MEMOIRE EN REPONSE A L'AVIS DELIBERE DE LA MISSION REGIONALE D'AUTORITE  
ENVIRONNEMENTALE SUR LE PROJET DE CENTRALE PHOTOVOLTAÏQUE AU SOL PAR SOLARHONA  
SUR LA COMMUNE DE PORCIEU-AMBLAGNIEU (38)

DEMANDE DE PERMIS DE CONSTRUIRE N° PC0383202210021

Figure 2 - extrait de l'Etude d'Impact (figure 207 [page 273])

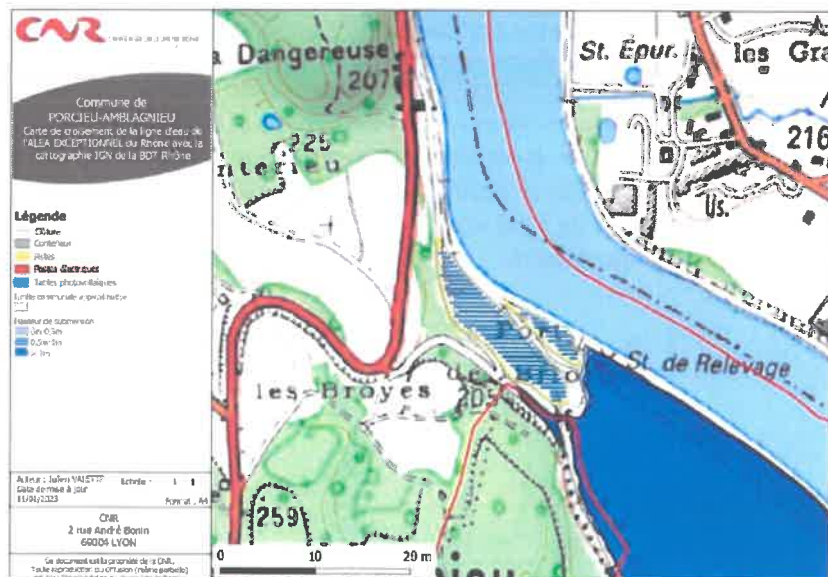
**L'Autorité environnementale recommande d'évaluer précisément les impacts du projet sur le risque d'inondation ainsi que sa vulnérabilité aux effets du changement climatique : en se fondant sur un aléa inondation prenant en compte les effets possibles du changement climatique, en intégrant les potentiels impacts du projet sur l'intégrité des digues du Rhône.**

La commune de Porcieu-Ambagnieu est concernée par un Plan des Surfaces Submersibles approuvé le 16 août 1972. Plus récemment, de nouvelles études ont permis de mettre à jour la connaissance du risque inondation dans le secteur. Le résultat de ces études est retranscrit dans la « Carte de croisement de la ligne d'eau de l'ALEA EXCEPTIONNEL du Rhône avec la cartographie IGN de la BDT Rhône ». On constate sur cette carte que la zone du projet n'est pas concernée par un aléa inondation. Pour autant, tous les éléments sensibles à l'eau (panneaux photovoltaïques,

installations électriques, ...) seront placés au moins à 50cm au-dessus du sol.
